改善箇所説明図

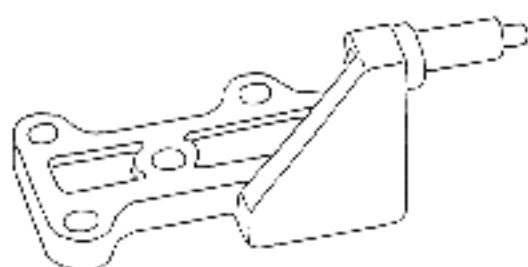
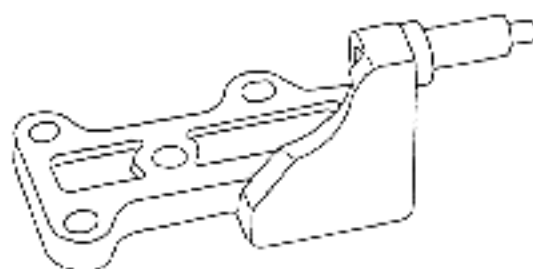
基準不適合発生箇所

後端緩衝装置のショックアブソーバ取付部材（ブラケット）の形状が不適切なため、そのままの状態で使用を続けると、車両運動により当該取付部材とアクスルハウジングが干渉し、アクスルハウジングとリーフスプリングを締結しているUボルトが弛むおそれがある。

形状を変更する

改善の内容

全車両、当該ショックアブソーバ取付部材の形状を変更する。
